Stabilimento Esseco S.r.l.

**Autorizzazione integrata ambientale
D.M. n. 416 del 13/10/2021**

RICHIESTA DI RIESAME PARZIALE

**Risposta ad "Osservazioni e criticità rilevate" trasmesse con
comunicazione 0001170_26-07-2023**

Schema futuro

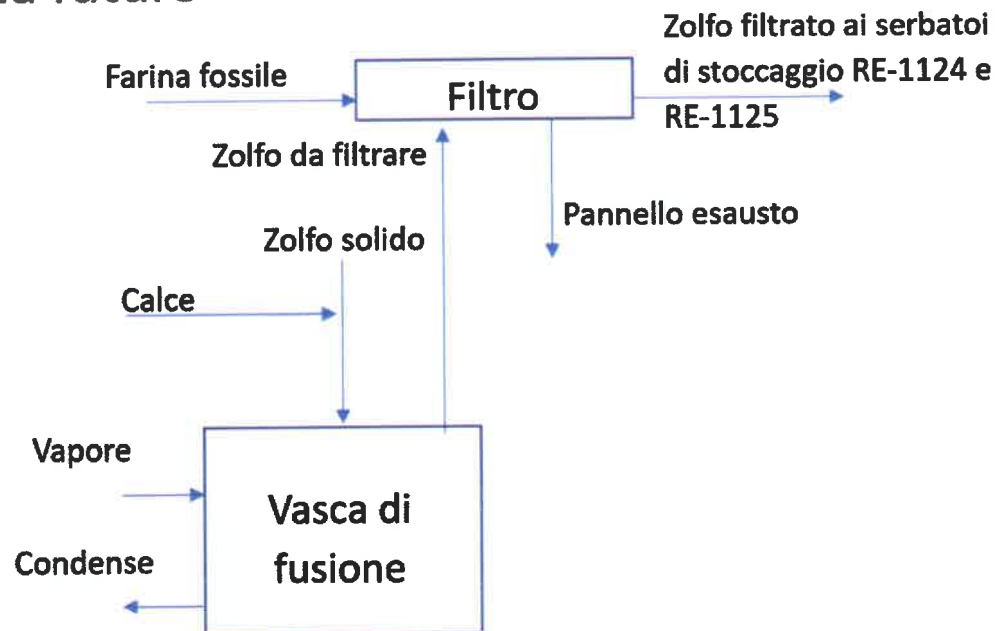
a) La modifica prevede, tra l'altro, l'inserimento di un nuovo serbatoio per lo zolfo fuso al fine di consentire una sua distribuzione agli stoccaggi, dopo essere stato trattato nel nuovo sistema di filtraggio a farine fossili. Non viene precisato se tale serbatoio ha un punto di sfiato e se esso è eventualmente captato e trattato. Inoltre, non viene specificato se tale nuovo serbatoio/vasca è dotato di presidi di sicurezza in caso di sversamenti/incidenti. Non viene nemmeno specificato se la zona del nuovo serbatoio è servita dalla rete di raccolta acque reflue/prima pioggia che convoglia al sistema di depurazione aziendale.

È stato approfondito l'argomento con il fornitore che si è occupato dell'ingegneria di base del progetto e, a seguito delle verifiche effettuate, è risultato non più necessario aggiungere una vasca di rilancio. Lo zolfo fuso verrà pompato dalla vasca di fusione esistente al filtro autopulente fuori terra, da cui sarà inviato direttamente agli attuali serbatoi di stoccaggio di zolfo liquido RE-1124 e RE-1125, senza necessità di ulteriori volumi di stoccaggio di zolfo liquido. Di seguito schema a blocchi aggiornato.

Si specifica inoltre che il nuovo silo di stoccaggio di zolfo solido sostituirà, venendo collocato nella medesima posizione, il silo di stoccaggio esistente. La collocazione avverrà quindi in area già pavimentata e servita dalla raccolta acque reflue/prima pioggia che convoglia al sistema di depurazione aziendale. Come già avviene, eventuali dispersioni a terra di polvere di zolfo saranno gestite in conformità alle procedure aziendali, in particolare secondo la "SGS I.O.10 - Gestione degli sversamenti". Sarà inoltre dotato del medesimo impianto di spegnimento a diluvio già presente nell'attuale silo di stoccaggio, a suo tempo verificato dal CTR.

Non verranno quindi modificati né l'attuale configurazione della vasca del fusore, né l'attuale configurazione dei serbatoi di zolfo liquido né, di conseguenza, l'assetto emissivo.

Superficie pavimentata aggiuntiva

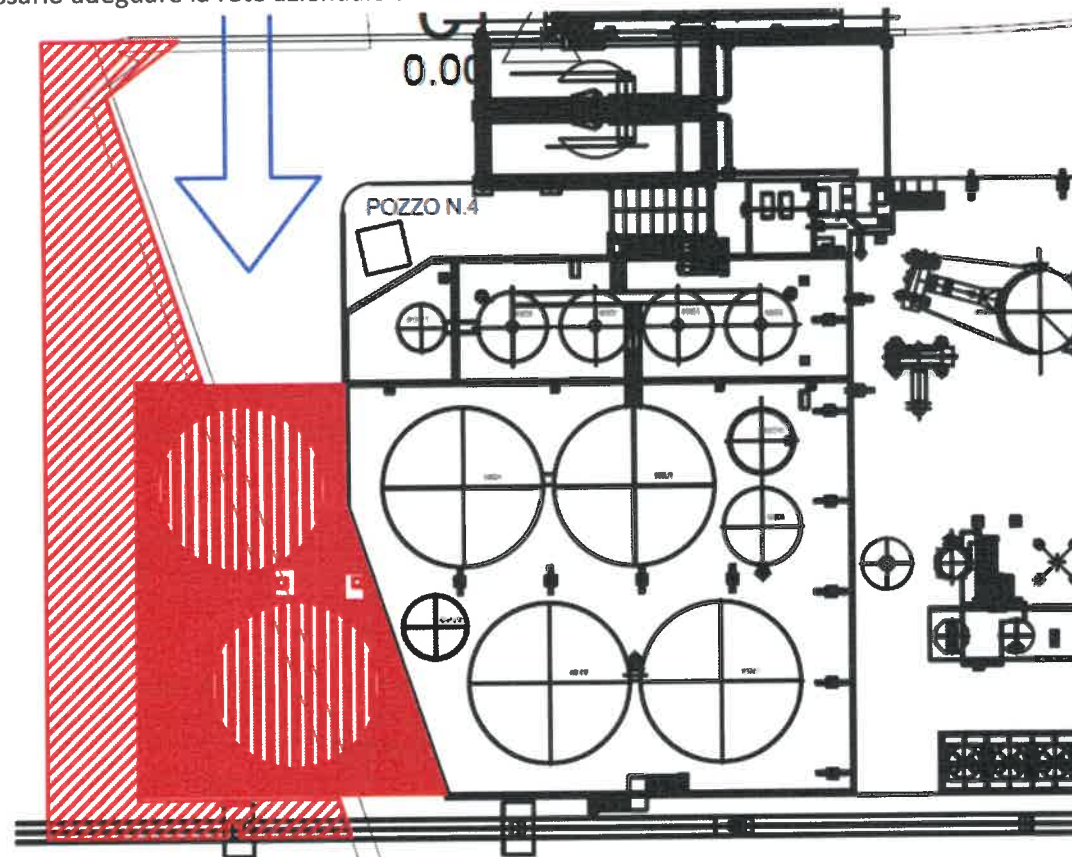
Non si fa riferimento alla necessità di un eventuale adeguamento della rete aziendale di raccolta reflui/acque prima pioggia a servizio delle aree pavimentate nei pressi delle nuove installazioni.

Dopo la modifica l'aumento della superficie pavimentata derivante dallo spostamento dell'attuale strada asfaltata sarà di circa 236 m². Poiché l'attuale superficie pavimentata è di circa 53.000 m², l'incremento sarebbe solo dello 0,5%. Tale variazione è gestibile dall'attuale sistema di raccolta delle acque di prima pioggia e non rende necessario adeguare la rete aziendale di raccolta reflui.
